Oggetto: Istanza di modifica sostanziale dell'Autorizzazione Integrata Ambientale dell'A.I.A. n. DPC026/160 del 07/07/2021 e ss.mm.ii., ai sensi dell'art. 29-novies comma 2 del D.Lgs. 152/2006 – Ditta CENTRO DEPURAZIONE S.r.l.

Riscontro alla nota della Regione Abruzzo prot. n. 0478081/24 del 09/12/2024 (prot. Arta n. 48573 del 10/12/2024). **RICHIESTA DI INTEGRAZIONI**

D.LGS. 152/06 PARTE II, TITOLO III-BIS (AIA) MODIFICA SOSTANZIALE RICHIESTA DI INTEGRAZIONI

Impianto: Ditta CENTRO DEPURAZIONE S.r.l.

RELAZIONE GEOLOGICA

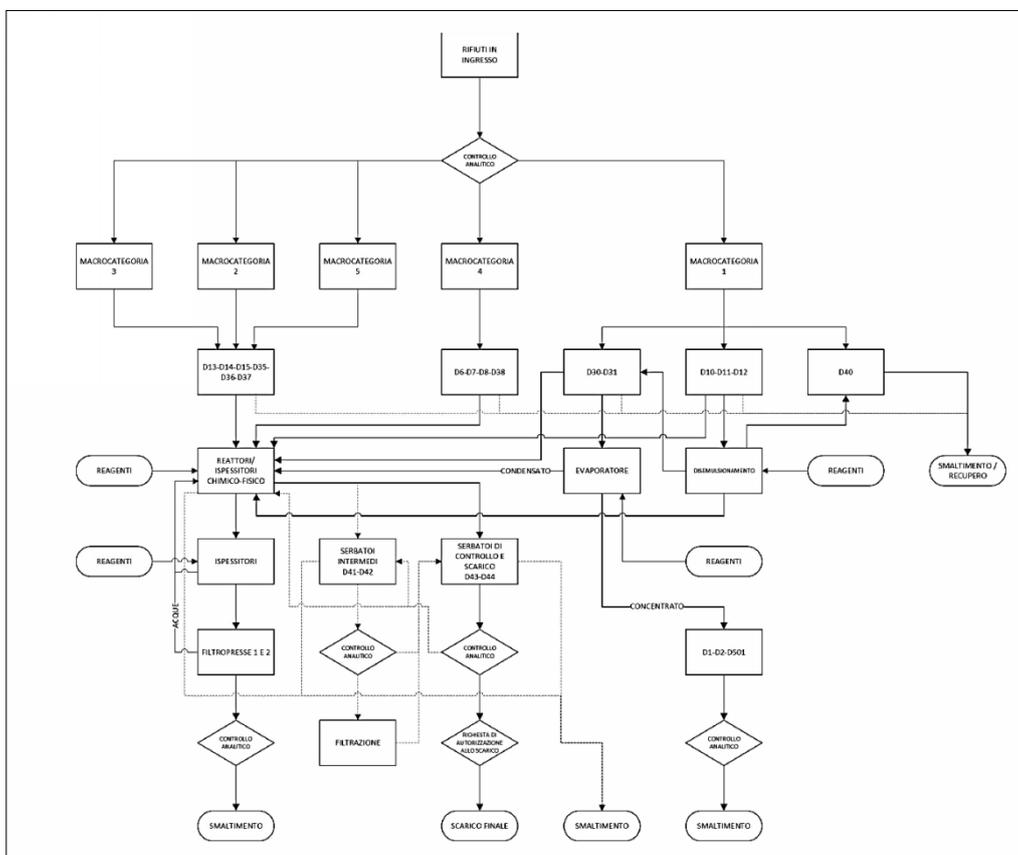
- ⇒ In riferimento alle caratteristiche geologiche si chiede di inviare una relazione geologica, aggiornata con l'ubicazione di tutti i piezometri e pozzi presenti nel sito e con una nuova ricostruzione della superficie piezometrica mediante un rilievo (piezometrico) eseguito su tutti i piezometri presenti nel sito.
- ⇒ Si chiede all'azienda di dare evidenza di avere realizzato quanto disposto dall'art. 29 sexies comma 6 bis del D.Lgs. 152/06 trasmettendo le risultanze del campionamento. Qualora non sia stato effettuato quanto richiesto, la ditta dovrà proporre un piano di campionamento dei terreni.
- ⇒ Si chiede all'azienda di relazionare in merito alle procedure del Titolo V Parte Quarta del D.Lgs. 152/06 in riferimento ai superamenti dei VLE riscontrati negli autocontrolli 2023.
